# Niederschrift über die öffentliche Sitzung des Gemeinderates der Gemeinde Pullach i. Isartal

Sitzungsdatum: Dienstag, 23.09.2025  
Beginn der Sitzung: 19:00 Uhr  
Ende der Sitzung: 23:15 Uhr  
Ort: im großen Sitzungssaal des Rathauses

### **TOP 5 10. Änderung des Bebauungsplanes Nr. 15 "Gartenstadt" für die Anwesen im Bereich der Wolfratshauer Straße (Hausnummer: 81 bis 97a), Waldstraße (Hausnummer: 9 bis 19d), Römerstraße (Hausnummer: 14 bis 22) und Seitnerstraße (Hausnummer: 32 bis 44) bzw. den Flurstücknummern 508, 508/1, 509, 509/2, 509/3, 510, 510/1, 511, 512, 512/1, 513, 514, 515, 516, 517, 518, 519, 520, 520/1, 521, 521/1, 522, 522/1, 522/2, 523, 523/1, 524, 525, 526, 527, 528, 529, 530, 531 im beschleunigten Verfahren nach § 13a Baugesetzbuch (BauGB) ohne Durchführung einer Umweltprüfung nach § 2 Abs. 4 BauGB; 1) Abwägung über die eingegangenen Stellungnahmen aus der Beteiligung der Öffentlichkeit durch Veröffentlichung im Internet sowie der Behörden/Träger öffentlicher Belange nach § 3 Abs. 2 BauGB und § 4 Abs. 2 BauGB 2) Satzungsbeschluss**

<b>TOP 6</b>	<b>12. Änderung des Bebauungsplanes Nr. 1 "Großhesseloh" für die Anwesen im Bereich der Rosenstraße (Hausnummer 1 b

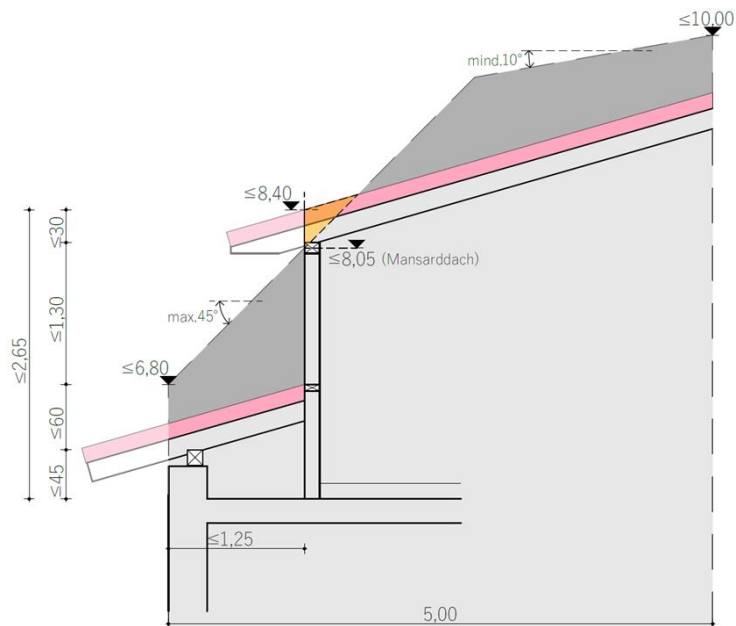
Anbei eine Zeichnung als Vorschlag für die Reglementierung der Dachform "Laternendach" für die Novellierung der Bebauungspläne in Pullach zur Vorlage im Gremium.

Das Laternendach spitzt in meiner Zeichnung zwar etwas aus der Silhouette des im B-Plan der Rosenstraße beschriebenen Mansarddaches heraus beinhaltet aber ein wesentlich geringeres Bauvolumen.

Die Gestalt eines Laternendaches ist sicher zu reglementieren:

Die Laterne darf nicht zu hoch sein (maximal  $130 + 30 = 160$  cm).

Unsere letzten gebauten Laternendächer wurden alle mit  $16^\circ$  Dachneigung genehmigt und wirken mit der Mindestanforderung von  $20^\circ$  Dachneigung nicht besser.

Dazu wäre wohl die Anforderung eines gewissen Dachüberstands von mindestens 60-80 cm vonnöten, dass das Erscheinungsbild von der Pater-Augustin-Rösch-Straße ausschließt.

**Die Begründung ist zu ergänzen um die beispielhafte Schnittzeichnung.**

Option 1

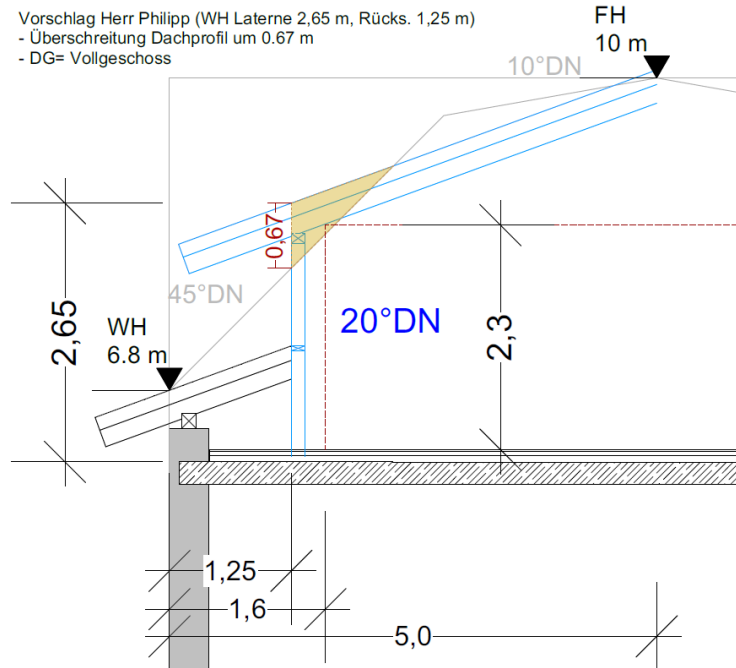
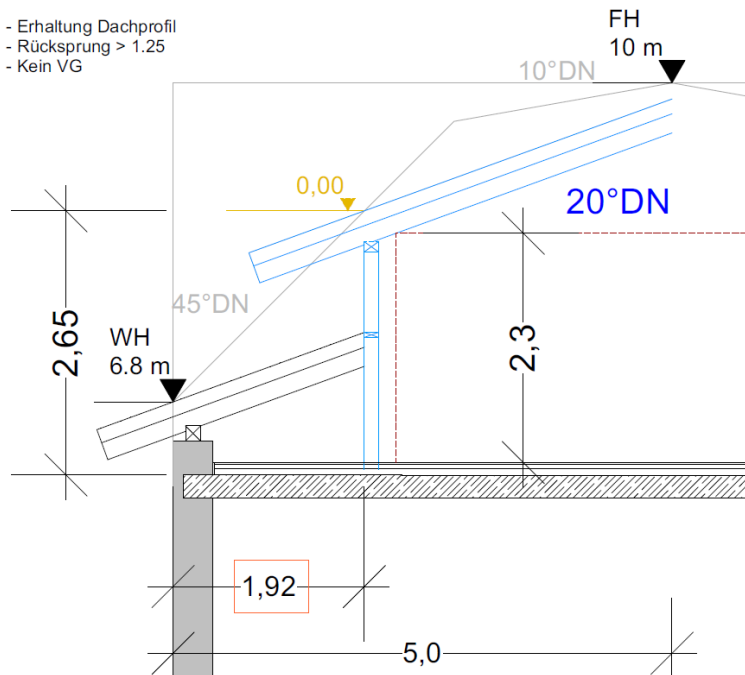
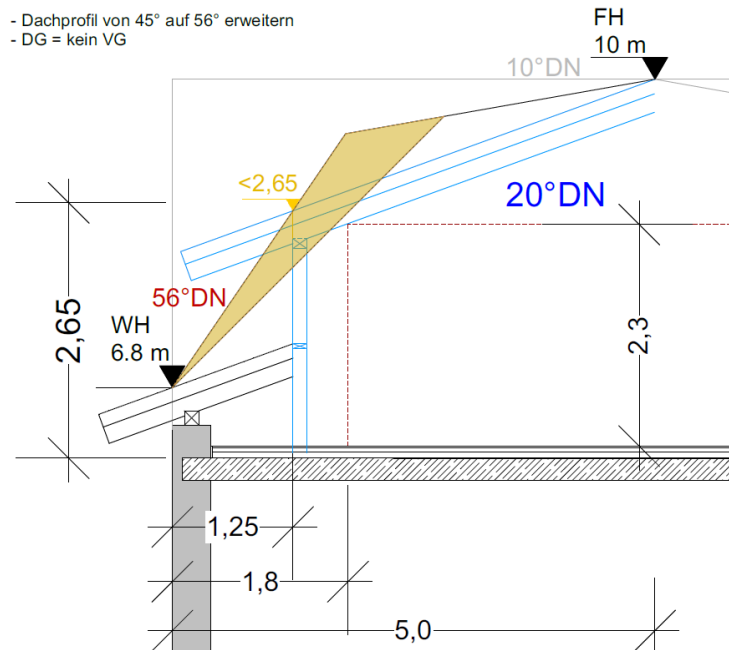
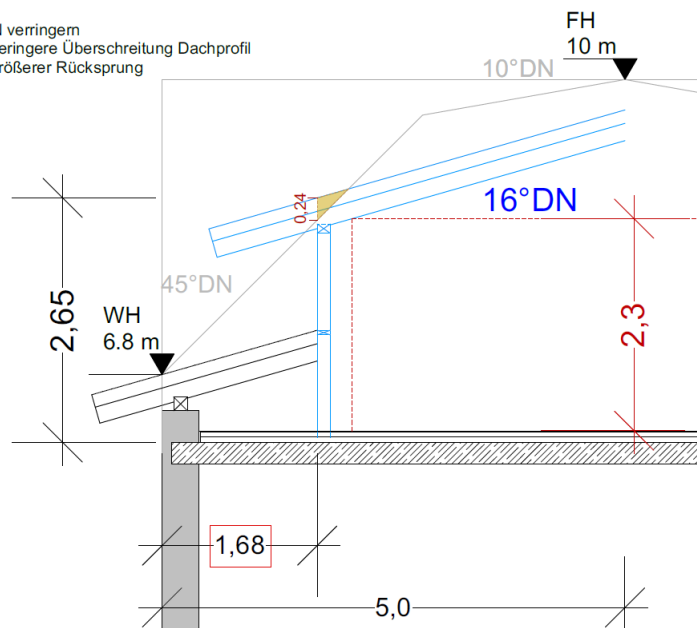
Will man diese Zielrichtung weiterverfolgen und Laternendächer wie vom Einwender angeregt zulassen, so sind zahlreiche Parameter festzusetzen. Dazu liegen vier Varianten vor.

- Vorschlag Herr Philipp (WH Laterne 2,65 m, Rücks. 1,25 m)
- Überschreitung Dachprofil um 0,67 m
- DG= Vollgeschoss

- Erhaltung Dachprofil
- Rücksprung > 1.25
- Kein VG

- Dachprofil von 45° auf 56° erweitern
- DG = kein VG

- DN verringern
- geringere Überschreitung Dachprofil
- größerer Rücksprung

Aus städtebaulichen Gründen ist die Zulassung von Laternendächern im Plangebiet vertretbar, weil die Dachformen bereits sehr unterschiedlich sind.

Der Bauausschuss hat sich in seiner öffentlichen Sitzung am 28.07. (siehe Anlage 1.1) mit der Stellungnahme befasst und wird am 22.09.2025 erneut beraten. Im Ergebnis wird dem Gemeinderat seitens der Verwaltung die Option 2 oder 4 zur Festsetzung im Bebauungsplan empfohlen.

#### **B.2.2 Bayernwerk Netz GmbH** (Stellungnahme vom 17.03.2025)

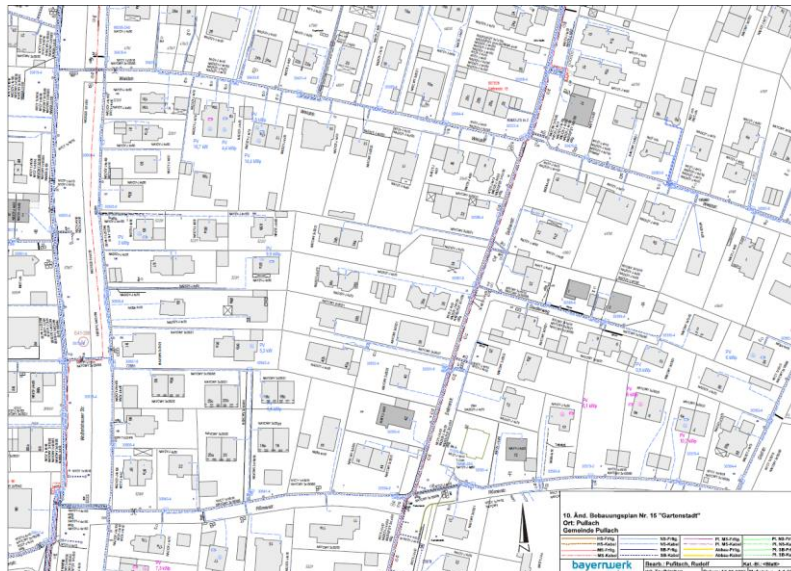
Stellungnahme gegen das o. g. Planungsvorhaben bestehen keine grundsätzlichen Einwendungen, wenn dadurch der Bestand, die Sicherheit und der Betrieb unserer Anlagen nicht beeinträchtigt werden.

In dem von Ihnen überplanten Bereich befinden sich von uns betriebene Versorgungseinrichtungen. Beiliegend erhalten Sie einen Lageplan, indem die Anlagen dargestellt sind.

Dem Lageplan nach handelt es sich um unterirdisch verlegte Niederspannungsleitungen mit Hausanschlussleitungen, Freileitungen auf die Wolfratshauer Str., Waldstr., Römer- und Seitnerstraße sowie

**Die Hinweise werden zur Kenntnis genommen. Eine Änderung der Planung ist nicht veranlasst.**

**B.2.4 Deutsche Telekom Technik GmbH**  
(Stellungnahme vom 09.05.2025)

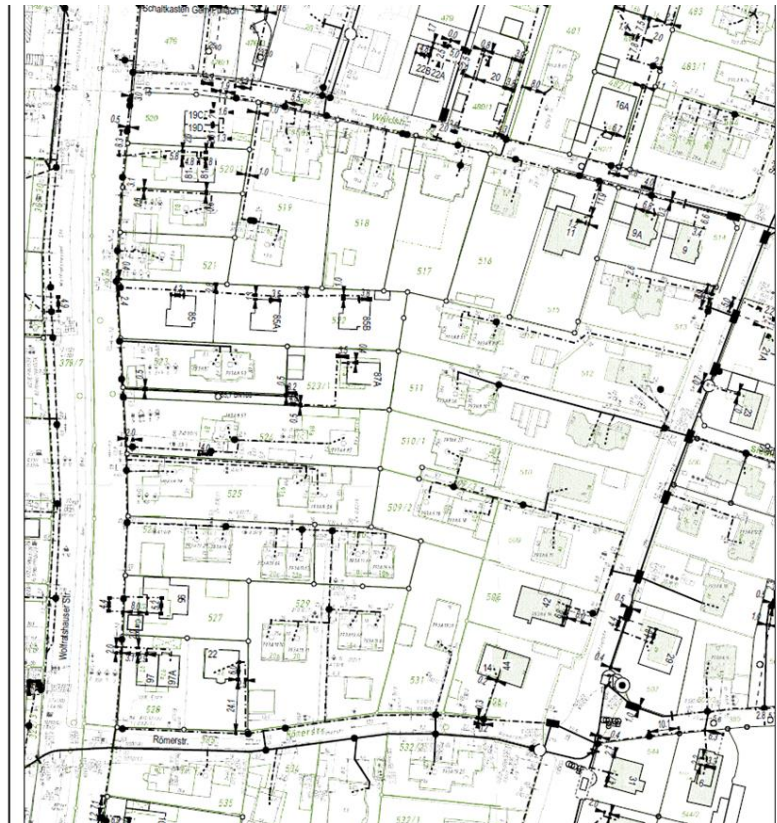
Zum oben genannten Bebauungsplan Nr. 15 nehmen wir wie folgt Stellung: Im Bereich des Planungsgebietes ist bereits eine Telekommunikationsinfrastruktur von uns vorhanden! Änderungen, Baumaßnahmen oder Planungen zu Baumaßnahmen sind zurzeit nicht vorgesehen.

Einen Lageplan mit unseren eingezeichneten Telekommunikationsanlagen haben wir beigefügt. Zeichen und Abkürzungen im Lageplan sind in der Legende in der Kabelschutzanweisung zu entnehmen. Bitte beachten sie: Der übersandte Lageplan ist nur für Planungszwecke geeignet, ansonsten ist er unverbindlich.

Bei allen Grabungen am oder im Erdreich bitten wir beiliegende Kabelschutzanweisung unbedingt zu beachten.  
Bitte beteiligen Sie uns auch weiterhin am Planverfahren.

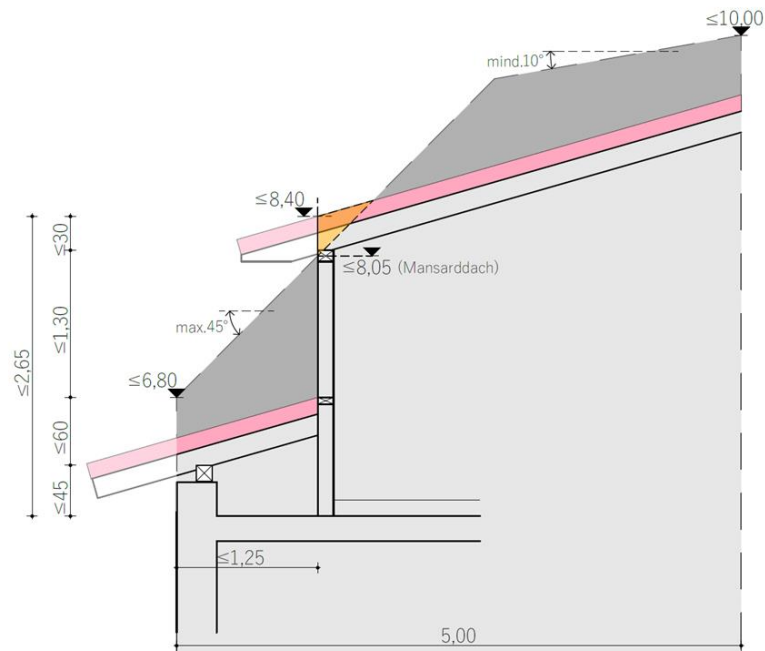
Anbei eine Zeichnung als Vorschlag für die Reglementierung der Dachform "Laternendach" für die Novellierung der Bebauungspläne in Pullach zur Vorlage im Gremium.

Das Laternendach spitzt in meiner Zeichnung zwar etwas aus der Silhouette des im B-Plan der Rosenstraße beschriebenen Mansarddaches heraus beinhaltet aber ein wesentlich geringeres Bauvolumen.

Die Gestalt eines Laternendaches ist sicher zu reglementieren:

Die Laterne darf nicht zu hoch sein (maximal  $130 + 30 = 160$  cm).

Unsere letzten gebauten Laternendächer wurden alle mit  $16^\circ$  Dachneigung genehmigt und wirken mit der Mindestanforderung von  $20^\circ$  Dachneigung nicht besser.

Dazu wäre wohl die Anforderung eines gewissen Dachüberstands von mindestens 60-80 cm vonnöten, dass das Erscheinungsbild von der Pater-Augustin-Rösch-Straße ausschließt.

Die Begründung ist zu ergänzen um die beispielhafte Schnittzeichnung.

Option 1

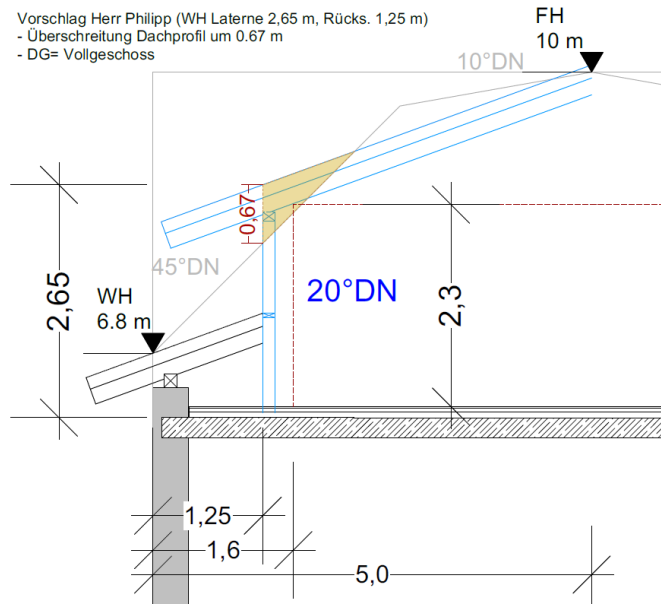
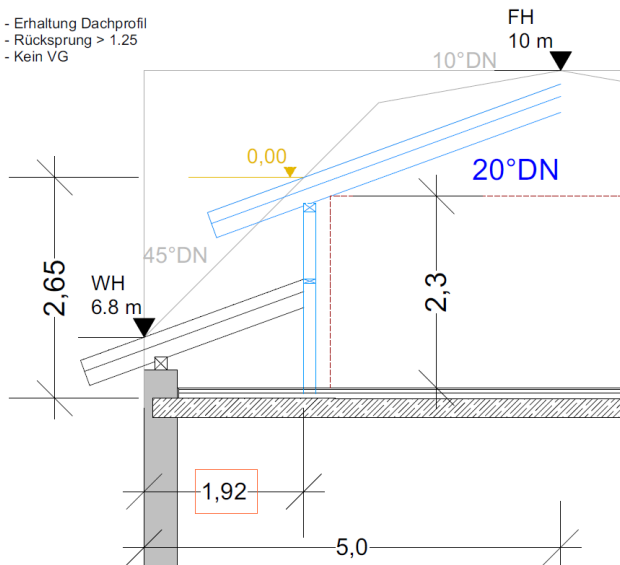
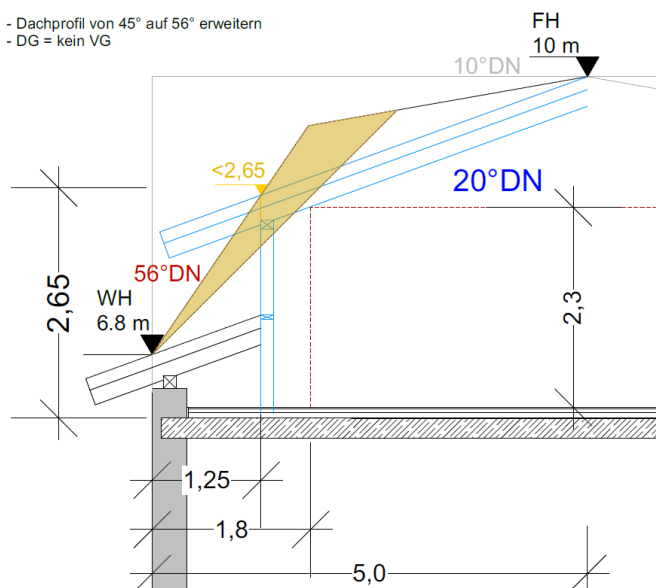
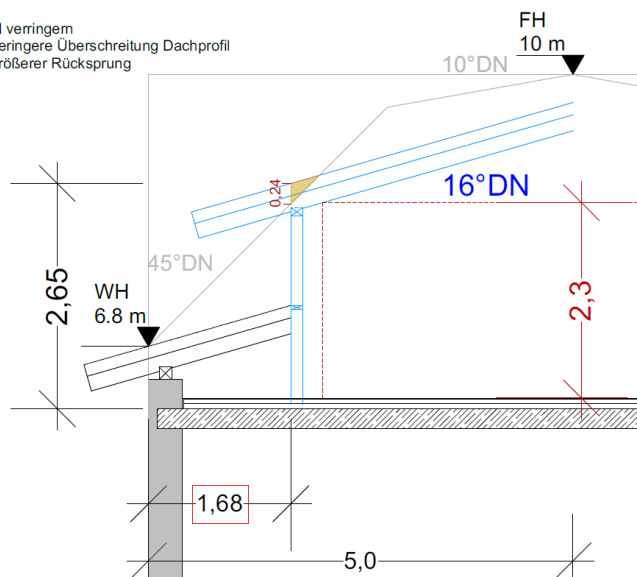
Will man diese Zielrichtung weiterverfolgen und Laternendächer wie vom Einwender angeregt zulassen, so sind zahlreiche Parameter festzusetzen. Dazu liegen vier Varianten vor.

- Vorschlag Herr Philipp (WH Laterne 2,65 m, Rücks. 1,25 m)
- Überschreitung Dachprofil um 0,67 m
- DG= Vollgeschoss

- Erhaltung Dachprofil
- Rücksprung > 1,25
- Kein VG

- Dachprofil von 45° auf 56° erweitern
- DG = kein VG

- DN verringern
- geringere Überschreitung Dachprofil
- größerer Rücksprung

Aus städtebaulichen Gründen ist die Zulassung von Laternendächern im Plangebiet nicht unbedingt erforderlich, weil damit die optische Gebäudestruktur und Dachlandschaft deutlich unruhiger werden könnte. Es erscheint aus Nachverdichtungsgründen auch nicht nötig, dem Wunsch nachzukommen. An anderer Stelle im Gemeindegebiet mag die Zulassung von Laternendächern durchaus vertretbar sein. Um eine einheitliche Regelung im ganzen Ortsgebiet zu treffen, wäre die Zulassung von Laternendächern im Bebauungsplangebiet sinnvoll.

Der Bauausschuss hat sich in seiner öffentlichen Sitzung am 28.07. (siehe Anlage 1.1) mit der Stellungnahme befasst und wird am 22.09.2025 erneut beraten. Im Ergebnis wird dem Gemeinderat seitens der Verwaltung die Option 2 oder 4 zur Festsetzung im Bebauungsplan empfohlen.

### **B.2.8 SWM Infrastruktur GmbH & Co. KG**

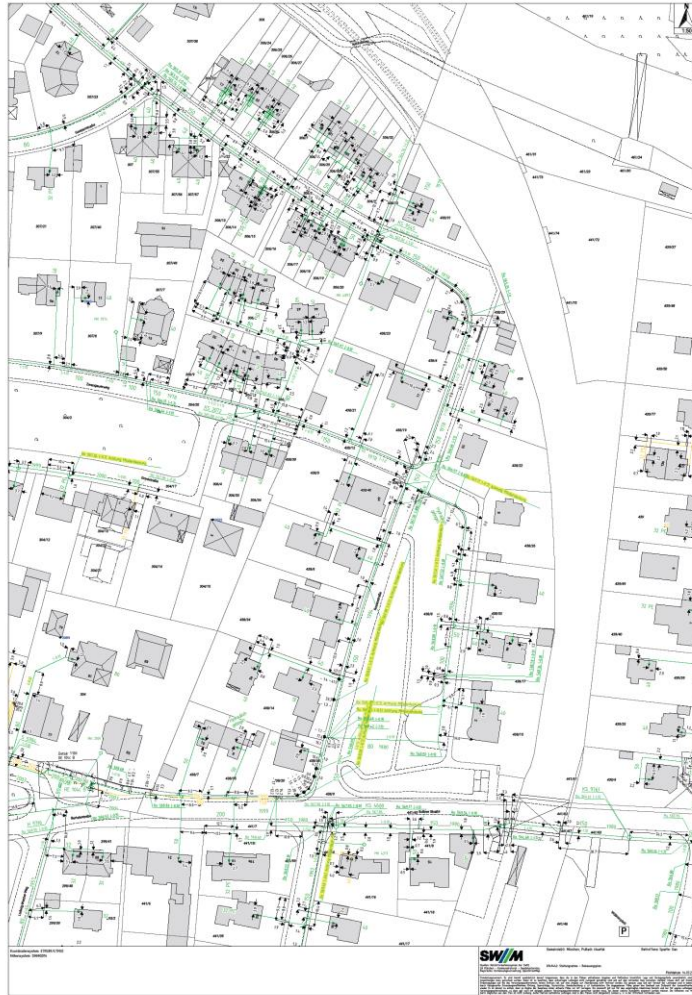
Innerhalb des räumlichen Geltungsbereiches befinden sich unsere Erdgasversorgungsleitungen (im beiliegenden Bestandsplanauszug grün dargestellt) mit Hausanschlussleitungen zu den hier vorhandenen Anwesen. Gegen die geplanten baulichen Festsetzungen bestehen keine Einwände. Sollten sich aufgrund der geplanten Änderungen, Baumaßnahmen im Bereich unserer Versorgungsanlagen ableiten, so müssten diese im Vorfeld mit uns abgestimmt werden.

Geplante Baumaßnahmen im Bereich unserer Versorgungsanlagen dürfen nur nach vorheriger örtlicher Einweisung in den Leitungsbestand durch unsere Aufgrabungskontrolle begonnen werden.

Dem Lageplan nach handelt es sich um unterirdisch verlegte Erdgasversorgungsleitungen mit Hausanschlussleitungen auf die Wolfratshauser, Wald-, Römer- und Seitnerstraße. Die Versorgungsleitungen befinden sich innerhalb der öffentlichen Verkehrsflächen und einige innerhalb der Zufahrten und Zuwegungen. Insofern ist davon auszugehen, dass die Leitungen gesichert sind.

**Die Hinweise werden zur Kenntnis genommen. Eine Änderung der Planung ist nicht veranlasst.**
